リコール届出一覧表

リコール届出日：令和5年12月22日

リコール届出番号	外-3752	リコール開始日	令和5年12月22日
届出者の氏名又は名称	フォルクスワーゲングループ ジャパン株式会社 代表取締役 マティアス シェーパース	製作国：ドイツ連邦共和国 製作者名：フォルクスワーゲン株式会社 問い合わせ先：フォルクスワーゲン カスタマーセンター (フリーダイヤル)0120-993-199 (アドレス)http://www.volkswagen.co.jp/	
不具合の部位（部品名）	制動装置（遮熱マット）		
基準不適合状態にあると認める構造、装置又は性能の状況及びその原因	ブレーキ液のリザーバータンクにおいて、生産工場での組付作業指示が不適切であったため、遮熱マットが正しく取り付けられていないものがある。そのため、エンジン高負荷時等の熱により当該リザーバータンクの端部が溶損することがある。最悪の場合、ブレーキ液が漏れ、高温の排気系部品に触れると火災となるおそれがある。		
改善措置の内容	① 全車両、遮熱マットの組付状態を点検し、正しく取り付けられていない場合は修正する。また、リザーバータンクの端部に溶損が認められた場合はブレーキ液リザーバータンク付マスターシリンダーを新品に交換する。 ② 全車両、リザーバータンクの端部に新たに遮熱フェイェルを取り付ける。		
不 具 合 件 数	2件※	事故の有無	火災1件※
発 見 の 動 機	市場からの情報による。		
自動車使用者及び自動車特定整備事業者等に周知させるための措置	<ul style="list-style-type: none"> ・ 自動車使用者：ダイレクトメール、電話および電子メール等で通知する。 ・ 自動車特定整備事業者等：日整連発行の機関誌に掲載する。 ・ 弊社インターネットホームページに掲載する。

改善箇所説明図

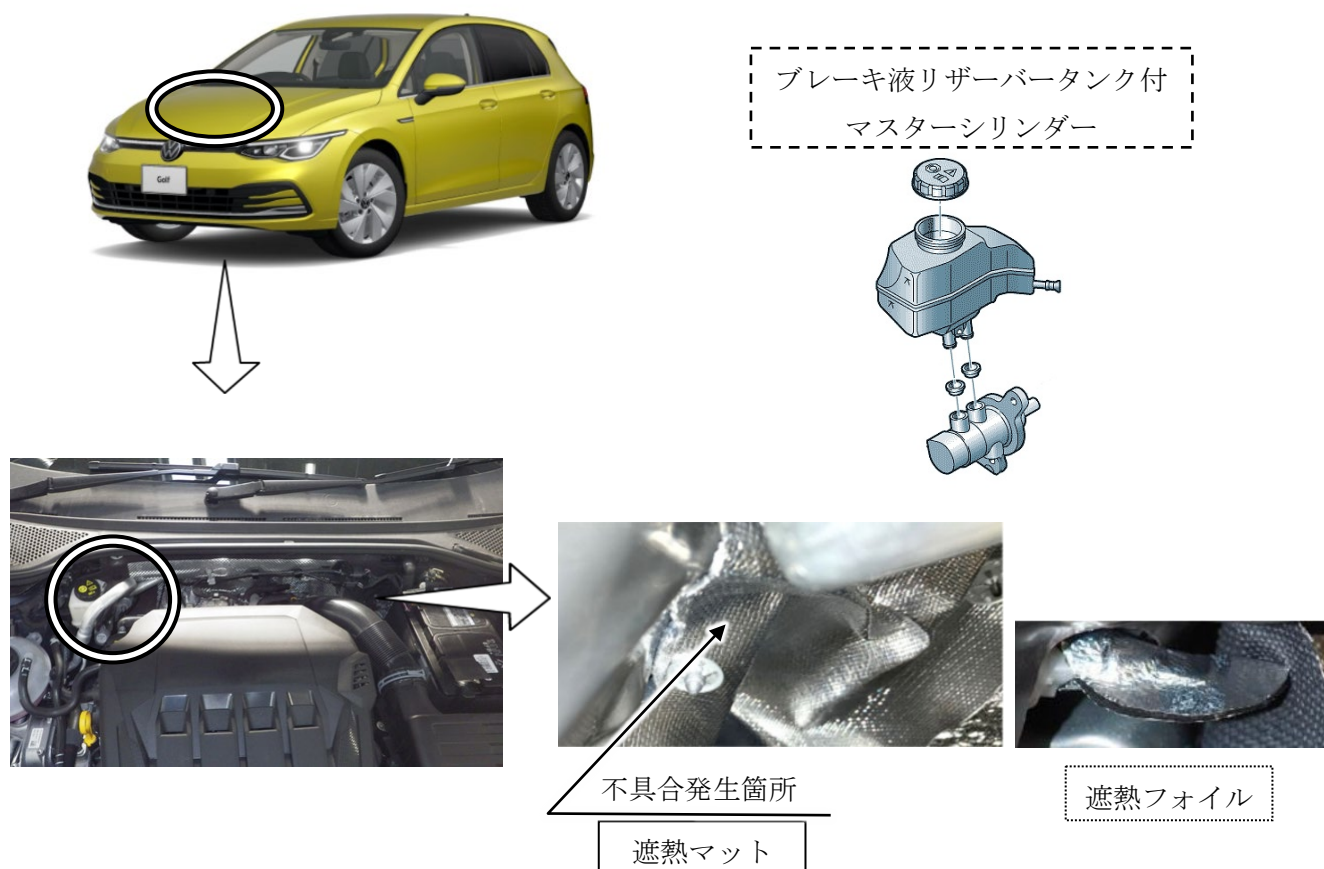
ブレーキ液のリザーバータンクにおいて、生産工場での組付作業指示が不適切であったため、遮熱マットが正しく取り付けられていないものがある。そのため、エンジン高負荷時等の熱により当該リザーバータンクの端部が溶損することがある。最悪の場合、ブレーキ液が漏れ、高温の排気系部品に触れると火災となるおそれがある。

- ① 全車両、遮熱マットの組付状態を点検し、正しく取り付けられていない場合は修正する。また、リザーバータンクの端部に溶損が認められた場合はブレーキ液リザーバータンク付マスターシリンダーを新品に交換する。
- ② 全車両、リザーバータンクの端部に新たに遮熱フویلを取り付ける。
